Service Bulletin

Lave-linge Top

SUJET : Remplacement sécurité de porte

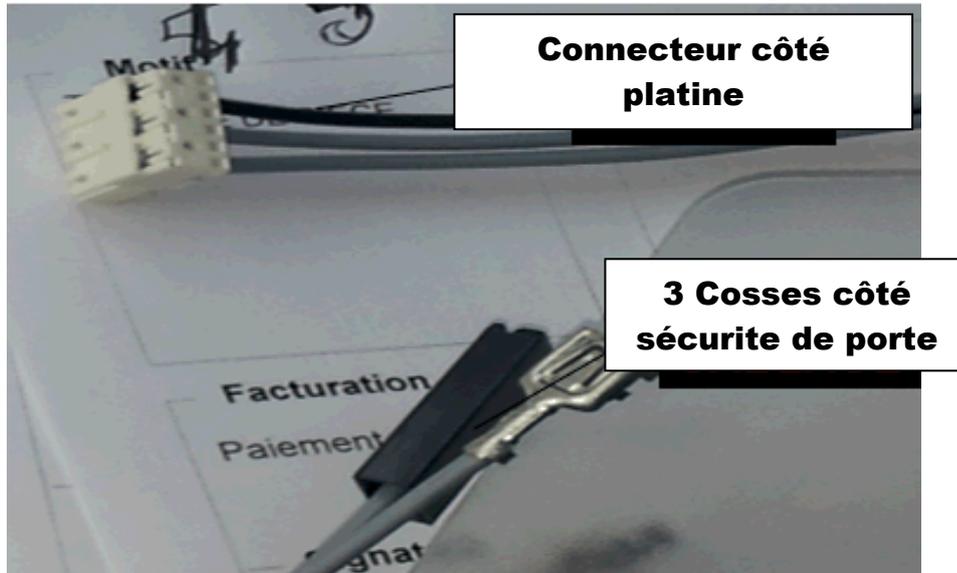
En fonction du marquage indiqué sur la sécurité de porte d'origine 2 cas de figure peuvent survenir :

1 / La sécurité de porte d'origine porte la même numérotation au niveau des cosses 3, 4, 5 et 6. Dans ce cas ne pas utiliser le câblage fourni dans le kit. Vous pouvez connecter directement la pièce de remplacement au câble d'origine sur la machine

2 / La sécurité de porte d'origine porte la numérotation 1, 2 et 3 sur le connecteur RAST 2.5 (pas de cosses). Dans ce cas vous devez utiliser le câble fourni dans le kit et le brancher de la façon suivante :

Cosse non isolée avec Fil noir >>>> sur la borne 3
Cosse isolée avec fil gris >>>> sur la borne 4 (au centre)
Cosse non isolée avec fil gris >>>> sur la borne 5
